TIPO DE DOCUMENTO: LAUDO TÉCNICO DE ACESSIBILIDADE	NÚMERO DO DOCUMENTO: ARQ-LTA-IFSUD-JF-R00-004	REV. 0
	TÍTULO DO DOCUMENTO: LAUDO TÉCNICO DE ACESSIBILIDADE – IF SUDESTE MURIAÉ MG		FOLHA: 1 / 79

LAUDO TÉCNICO DE ACESSIBILIDADE

**INSTITUTO FEDERAL DE EDUCAÇÃO, CIÊNCIA E TECNOLOGIA DO
SUDESTE DE MINAS GERAIS**

Muriaé – MG

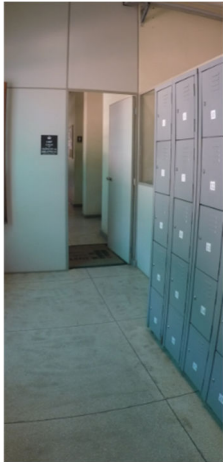
<i>Imagem 163 – Bancada de atendimento ao público não possui recuo frontal para atendimento a P.C.R.</i>	Modificar bancada.	Item 9.2 da NBR 9050:2020
 <i>Imagem 164 – Porta envidraçada não possui sinalização.</i>	Sinalizar porta.	Item 6.11.2.13 da NBR 9050:2020

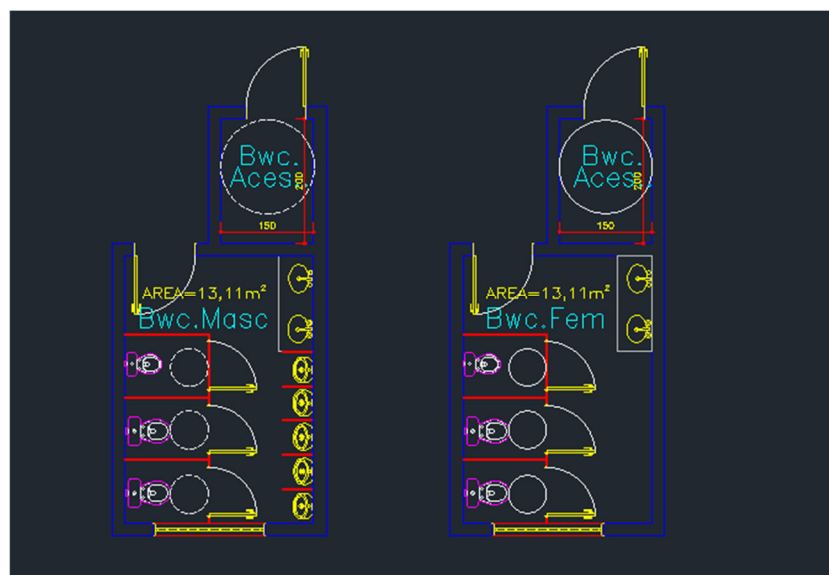
Figura 5 – PAVIMENTO TÉRREO – Proposta de novo layout para sanitários, com a inclusão de sanitário acessível com entrada independente e a inclusão de um box para portadores de nanismo. A norma exige que deve haver em acaso de construções existentes pelo menos um sanitário acessível por pavimento ou onde houver sanitários, podendo ser unissex, nossa sugestão é reduzir um pouco o dimensionamento interno e trazer esse sanitário para fora do ambiente, modificando assim o layout interno para poder fazer a adequação correta a norma, alterando também a localização e altura das bancadas.

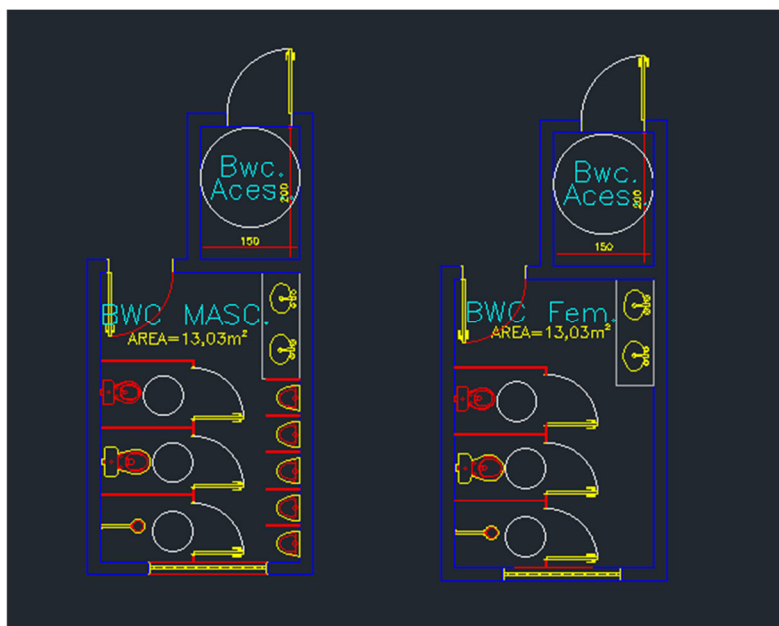
Figura 6 – 1º PAVIMENTO – Da mesma forma a Proposta de novo layout para sanitários, com a inclusão de sanitário acessível com entrada independente e a inclusão de um box para portadores de nanismo. A norma exige que deve haver em acasos de construções existentes pelo menos um sanitário acessível por pavimento ou onde houver sanitários, podendo ser unissex, nossa sugestão é reduzir um pouco o dimensionamento interno e trazer esse sanitário para fora do ambiente, modificando assim o layout interno para poder fazer a adequação correta a norma, alterando também a localização e altura das bancadas.
